Avviso di sicurezza urgente

**Malfunzionamento del braccio del monitor da 21 pollici per ARIETTA 60 e ARIETTA 70
a: FE0316/28(E)**

Tipo di azione: modifica del dispositivo

Data: 4 aprile 2016

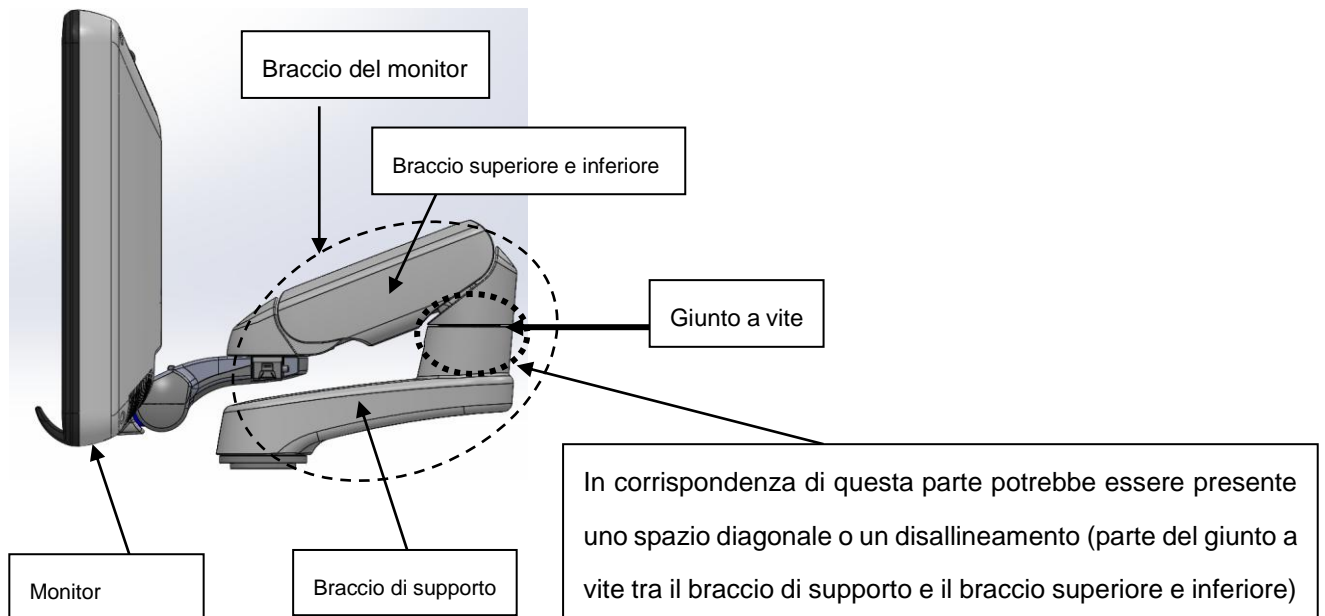
- Fenomeno: Le viti del braccio del monitor per ARIETTA 60 e ARIETTA 70, a supporto del monitor da 21 pollici, potrebbero allentarsi a causa di un difetto di progettazione e, di conseguenza, esiste la remota ipotesi che il braccio e il monitor si stacchino dal braccio di supporto.
- Condizioni: Il braccio montato del monitor traballa se le viti del braccio superiore e inferiore del monitor sono allentate.
- Frequenza: Il fenomeno può verificarsi con tutti i tipi di sistema.

In caso di spazio diagonale o disallineamento in corrispondenza del giunto a vite tra il braccio di supporto e il braccio del monitor (vedere immagine), è necessario interrompere l'uso del sistema e informare immediatamente il distributore locale.

Il produttore dovrà fornire un nuovo braccio del monitor per tutti i sistemi serie ARIETTA 60 (con monitor opzionale da 21 pollici) e ARIETTA 70, a partire dal mese di giugno 2016. Qualora si rendesse necessario un intervento immediato a causa di un monitor instabile, sarà possibile ricevere un set di viti e giunzioni in metallo.
